Interactief

correcties & updates | vragen & antwoorden

Clemens Valens (Elektor Labs)

Nauwkeuriger RTC voor uw klok

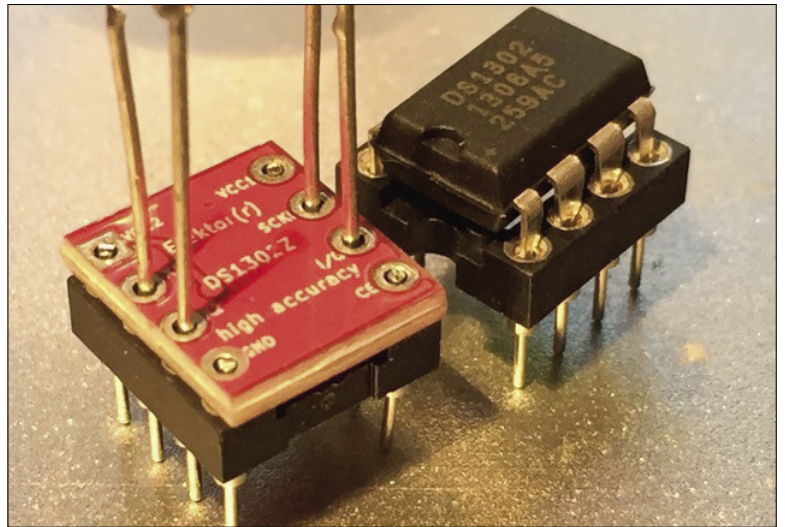
Daar ben weer met een lezerstip uit het veld. In het artikel staat dat de RTC BoB te hoog is om de DS1302 (IC2) van de klok simpelweg te vervangen. Vervolgens worden er drie mogelijke manieren genoemd om de klok aan te passen, zodat de BoB toch past. Ik heb een vierde mogelijkheid gevonden die ik persoonlijk als de beste beschouw omdat deze geen enkele wijziging van de klok vereist: hij past op de plaats van het bestaande IC. De truc is om geen pinheaders te gebruiken, maar in plaats daarvan afgeknipte aansluitdraden van weerstanden en zo, die elke elektronica-enthousiasteling ruimschoots op voorraad heeft.

Zodra de BoB is voorzien van zijn drie componenten, zet u hem – met de componentenzijde naar onder – op een 8-pens IC-voetje. Steek vervolgens acht draden van bovenaf door de gaten van de print in de contacten van

het voetje, zoals te zien op de foto. Het gebruik van een kleine, platte tang is beter voor uw vingers en maakt het gemakkelijker om ervoor te zorgen dat alle pinnen helemaal naar beneden in de contacten gaan. Knip de draden gelijk met het kleine printje en soldeer ze. Haal de BoB voorzichtig uit het hulpvoetje en prik hem in de voet voor IC2 op de klokprint. Zoals u op de foto kunt zien, is de RTC nu zelfs lager dan het originele IC.

ESP32-PICO-Kit v4.1 kan niet worden geprogrammeerd met Arduino IDE?

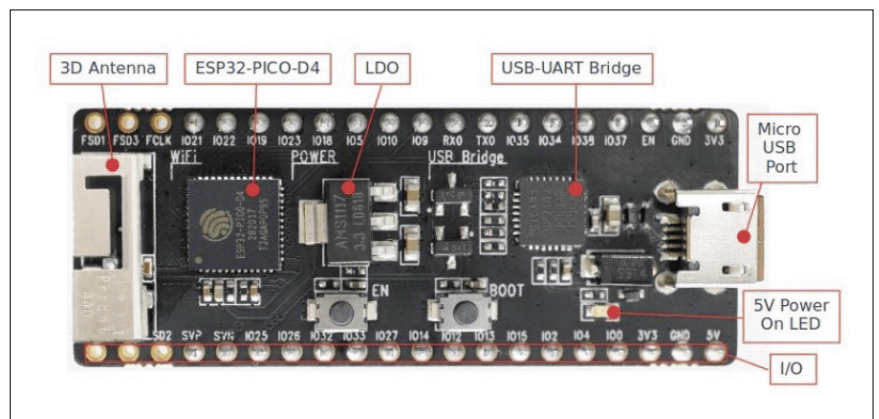
V: De twee ESP32-PICO-Kit modules die ik vorige maand heb gekocht dragen het versienummer 4.1. De modules die ik eerder kocht zijn versie 4. De oudere modules kunnen nog steeds worden geprogrammeerd met de Arduino IDE. Met de nieuwe modules kon ik echter slechts één sketch uploaden, en daarna niet meer. De geladen sketch liep correct. Ik heb diverse baudrates geprobeerd. Wat kan het probleem zijn?

A: De twee modules die u ons heeft gestuurd, kunnen zonder problemen op ons testsysteem worden geprogrammeerd. We hebben echter wel opgemerkt dat er een driver- of ander softwareprobleem lijkt te zijn met bepaalde combinaties van Windows 10 en USB-controllers (AMD Ryzen-platform). Helaas hebben we geen controle over deze componenten. Als *workaround* kunt u een oude USB 2.0 hub gebruiken, dan gaat het beter.
Elektor-labs

Epiloog: Bedankt voor uw antwoord. Dit zette me ertoe aan om de USB-poorten op mijn PC eens goed te bekijken. Deze heeft zowel USB 2.0 als USB 3.0 interfaces. Ik heb ontdekt dat ik USB 3.0 niet kan/mag gebruiken onder Windows 7 voor de nieuwere ESP32-PICO-Kit 4.1 modules. Misschien is deze ontdekking ook interessant voor andere gebruikers. Waarom het programmeren van de module de eerste keer op een USB 3.0-poort lukte, blijft een mysterie.
